Dodatek č. 2 ke Smlouvě o dílo

Revitalizace objektu Vrbenského kasáren, evidenční číslo 26800017
Centrum kreativního muzejnictví Královéhradeckého kraje, reg. číslo: 0231000002
Kasárna muzejní kreativity Muzea východních Čech v Hradci Králové, reg. číslo: CZ.06.04.04/00/22_050/0002745

ZMĚNOVÝ LIST		Bourání půdovek		7
Stavba:	Vybudování přírodovědecké expozice a návštěvnického centra pro inovativní prezentaci přírodního dědictví Muzea východních Čech v Hradci Králové, Centrální krajský depozitář – SP			
Část stavby a stavební objekt:	A.5: Brownfield			
Předkládá:	Společnost GEOSAN GROUP	Datum:	3.0. 2024	
Odesláno / předáno:	Přílohy / počet listů			
poštou	1) Položkový rozpočet změny	1	listů	
e-mailem	2) Projektové podklady	2	listů, výkresů	
osobně	3) Fotodokumentace	1	listů	
1 Technický popis změny:

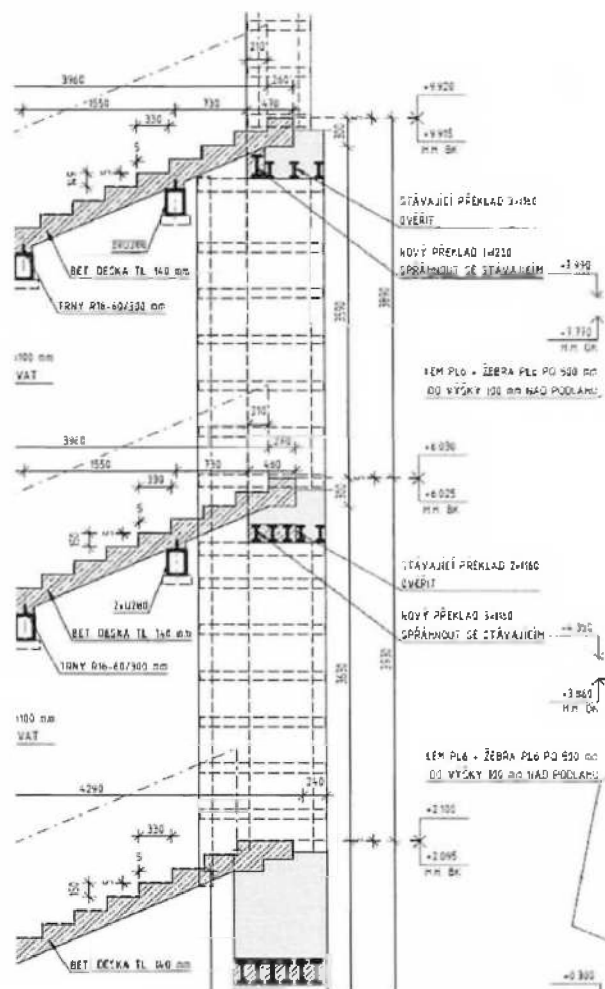
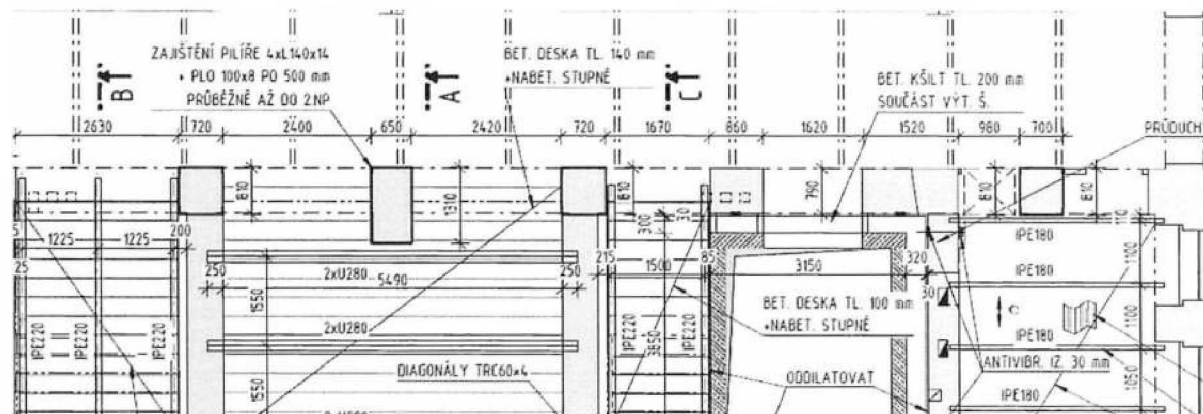
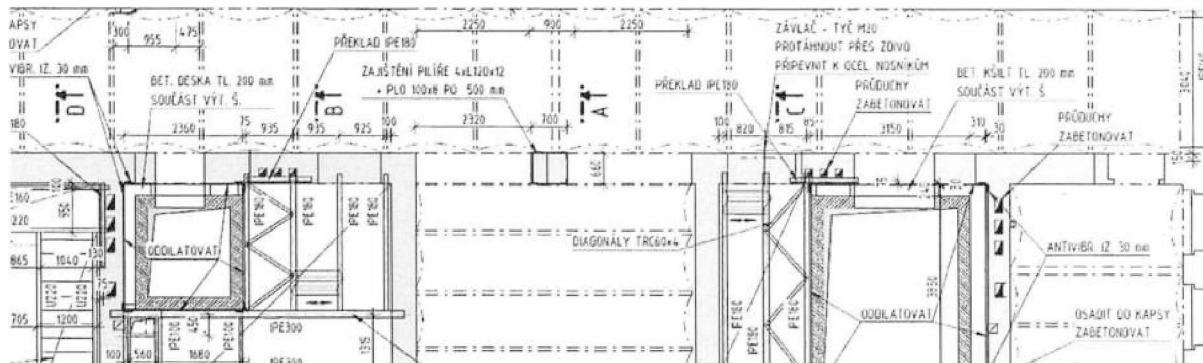
V případě, že je vybourána stěna většího rozsahu, bude zůstávající stěnový pilíř zajištěn nárožníky. Před samolným vybouráním otvorů dojde k odstranění omítky v místě budoucího pilíře a k vyřešení montážního prostoru po obou stranách pilíře (šířky cca 400-500 mm), pro osazení zajištění pilíře. To bude provedeno osazením nárožních úhelníků L do cementové malty a stažením ocelových pásek. Pásky budou navařeny na jedné straně k nárožníku, poté nahřaty na teploty cca 60-80°C a ihned přivařeny na druhé straně k nárožníku. Ocelové prvky budou natřeny základovou barvou a zaornitány. Až po zajištění pilíře dojde k osazení překladů a vybourání potřebných otvorů. V případě, že se nový otvor bude vybourávat do kamínového zdiva, bude kominově zdivo vždy provedeno se zajištěním. Otevřené průduchy budou vyčištěny a zarděny, případně zabetonovány. Veškeré dozdivky a přízdívky nosných
